COMMISSION ROYALE DES MONUMENTS ET DES SITES
KONINKLIJKE COMMISSIE VOOR MONUMENTEN EN LANDSCHAPPEN

Réf. NOVA : 04/PFD/1749460 (corr. DU :D. GUSTIN, F. EKILA)

Objet : BRUXELLES. Mont des Arts. Construction d'un Fritkot sur la place de la petite rue du Musée.
Avis de la CRMS

Dessin 3D du fritkot, extrait du dossier de demande

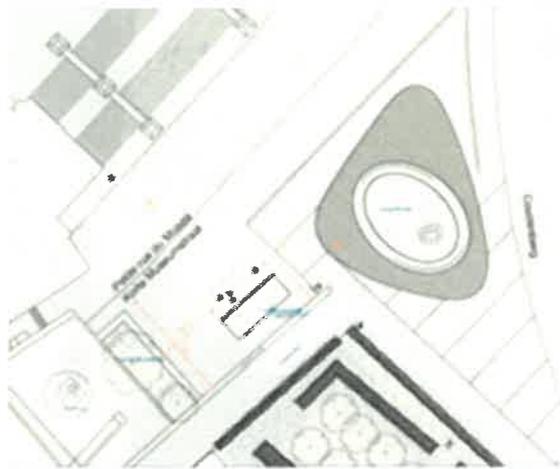
La CRMS n'est pas favorable à la demande. De manière générale, elle plaide pour le désencombrement de l'espace public et sa mise en valeur par des aménagements structurels et structurants, d'autant qu'il s'agit ici du quartier du Mont des Arts, un lieu emblématique du Pentagone. La CRMS craint que le Fritkot et ses abords ne requièrent un entretien trop intensif que pour garantir à terme la propreté du lieu mais aussi que cette installation entraîne le placement d'une série d'autres dispositifs (poubelles, tables, chaises, etc.) de nature à envahir davantage l'espace public et à porter atteinte à sa lisibilité.

Le Fritkot se situerait par ailleurs dans le prolongement de l'escalier venant du jardin du Mont des Arts et dans le cône de vue entre le bas de la ville et la place Royale. Cette visibilité n'est pas souhaitable d'autant plus qu'il s'agirait d'une installation fixe. A ce sujet, il apparaît que l'implantation aurait pu être plus discrète notamment en translatant le fritkot vers le mur de soutènement de droite ou en le retournant de 90° (pour se retrouver parallèle au mur aveugle à l'arrière de Charles de Lorraine). A noter que le dispositif publicitaire qui couronne le Fritkot est très invasif et accentuerait davantage sa visibilité.
